VOLVO

VERKSTADS- MEDDELANDE

BETR.	VÄXELLÅDA M 30 - 40	PRODUKT	P
		GRUPP	43
		NR	15
DATUM	April 1968

Ändrat bakre lock

1. Fjäder

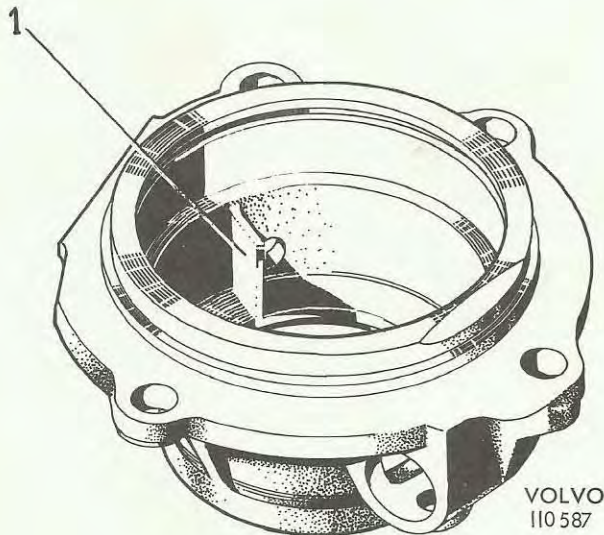
För att ge ändrad oljeströmning i växellådans bakre del har bakre locket ändrats. Det nya locket är infört i vår produktion från ca vecka 10.

Ändringen består i att en invändig "fjäder" placerats intill hålet för luftningsnippeln, se bild. Dessutom är oljedräneringskanalen i locket nedre kant inte längre borrad. Detaljnummer är oförändrat, men för att man skall kunna identifiera det nya locket utifrån har det försetts med ett "A" efter detaljnumret. Det är alltså märkt "Volvo 380448 - A".
